資料－1 整備方針に係る配慮事項・検討事項への対応案

整備方針に係る配慮事項・検討事項への対応案 (1/2)

1. 高水敷整備方針(案)

2. 外尾川河口部整備方針（案）断面図（参考）

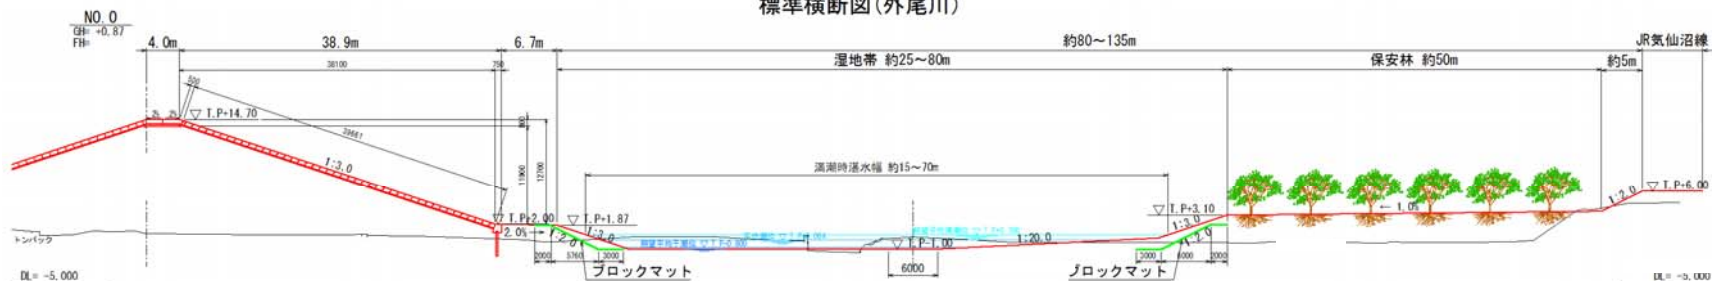
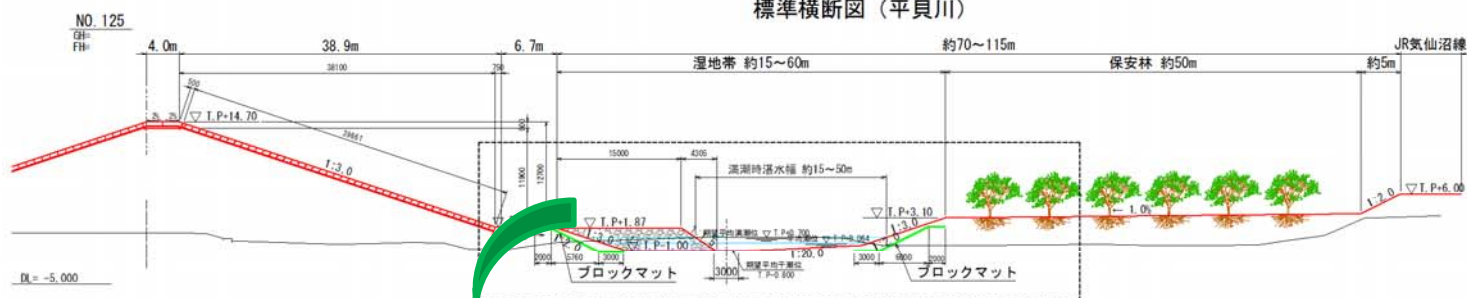
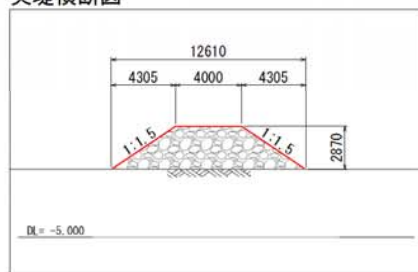
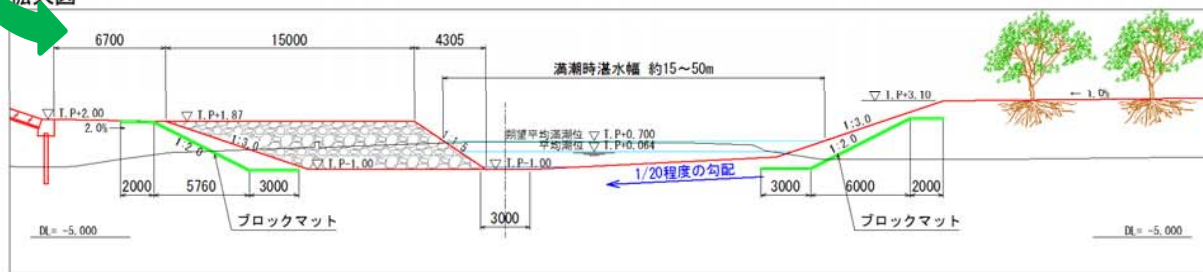
- ・湿地の形状は緩やかな斜面 (1/20程度) とし、干潟の再生は自然の成り行きにまかせる。
- ・生物モニタリングを行い、「生物多様性」を目指す方針で整備する。

整備方針に変更はないが、詳細検討にあたり配置計画の見直しを行った。

- ・湿地帯の河床高は外尾川、平貝川の河床高より低く設定 (T.P.-1.0m)。
- ・最深部から保安林側に緩やかな勾配 (1/20程度) の傾斜を造成し湿地帯を整備する。
- ・流出土砂対策として、土砂止め作用を促す捨石突堤を整備する。

(参考) 背後地形と一体となった盛土・緑化の検討案

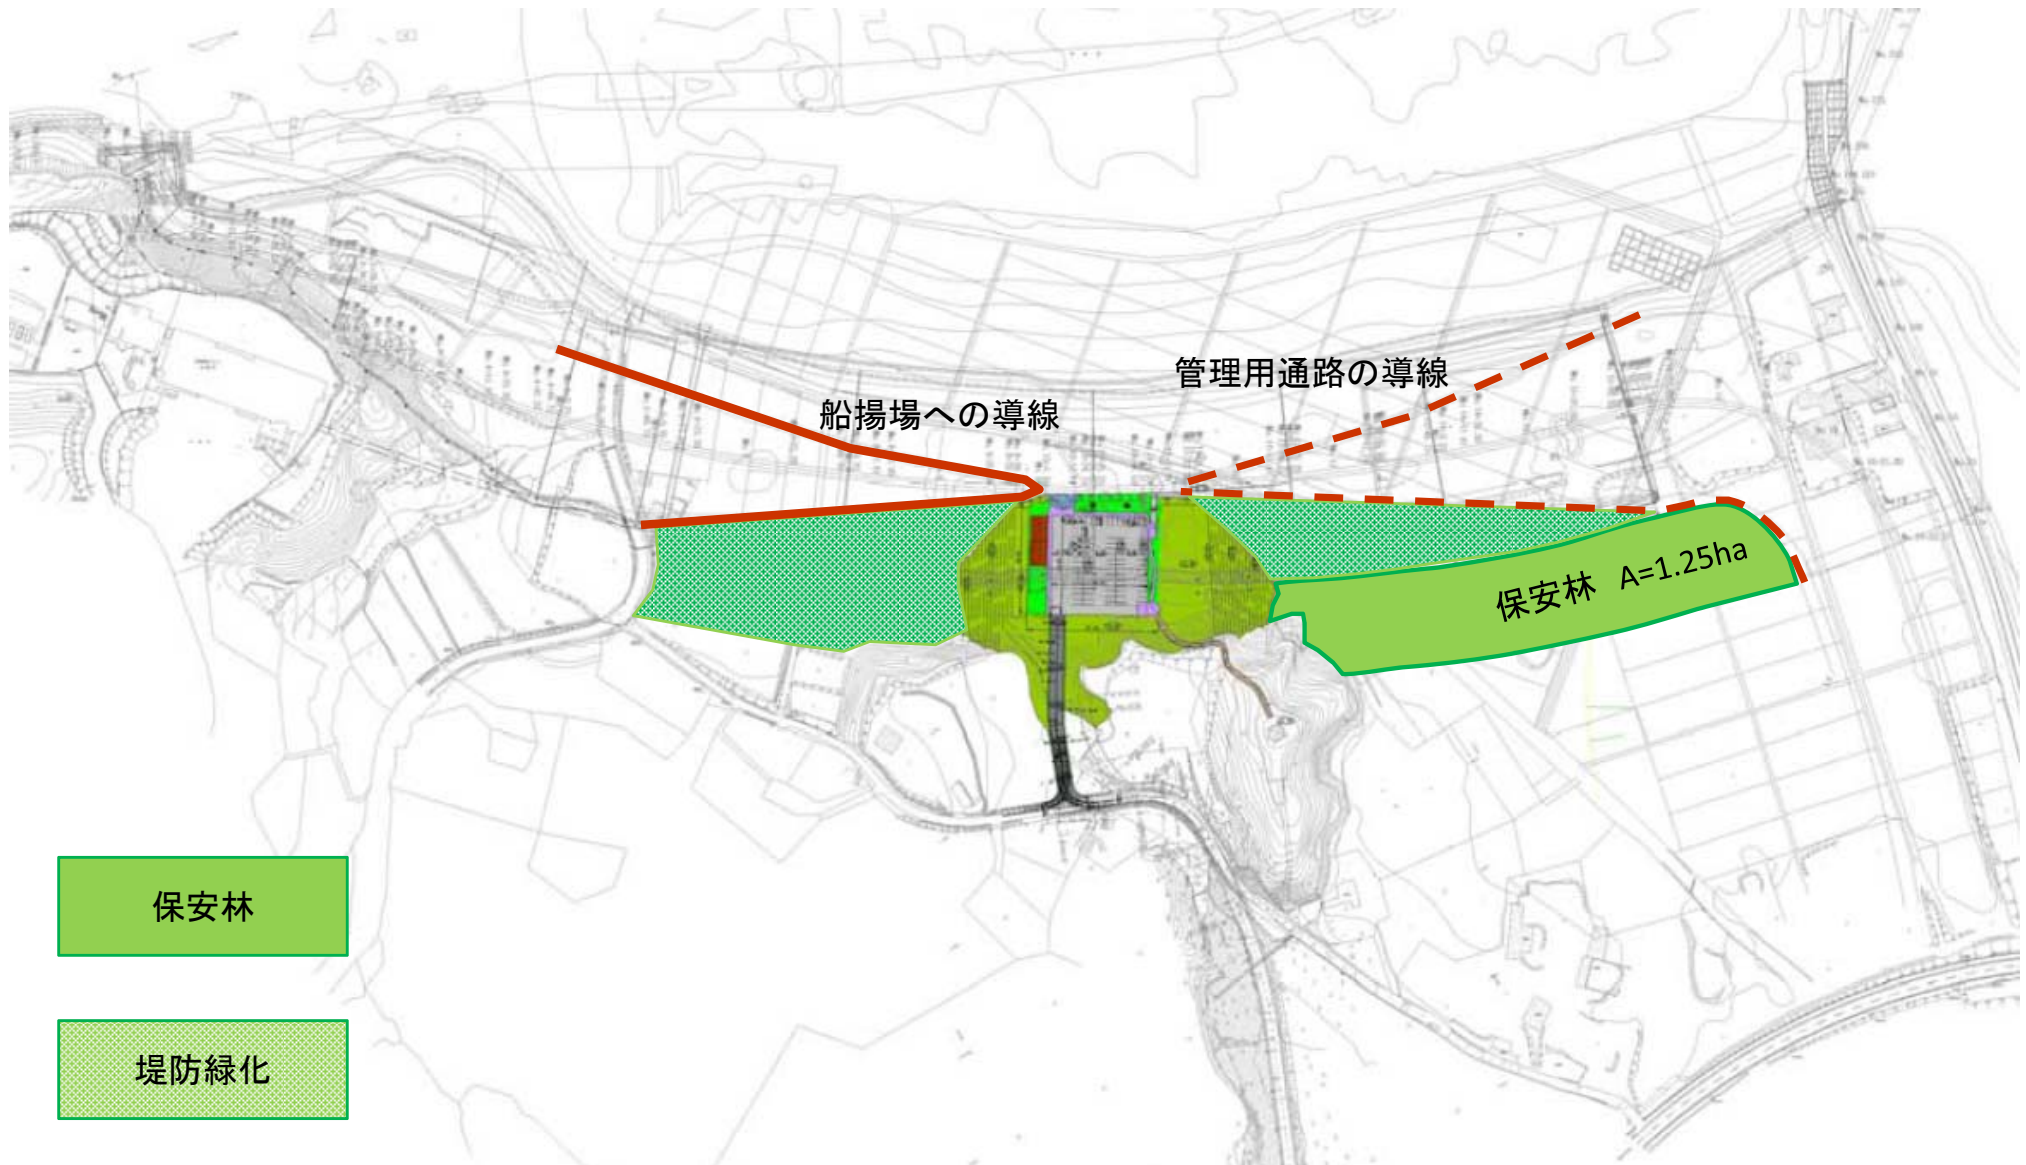
- ・窪地を少なくし、背後の地形と一体となった景観形成を検討する。
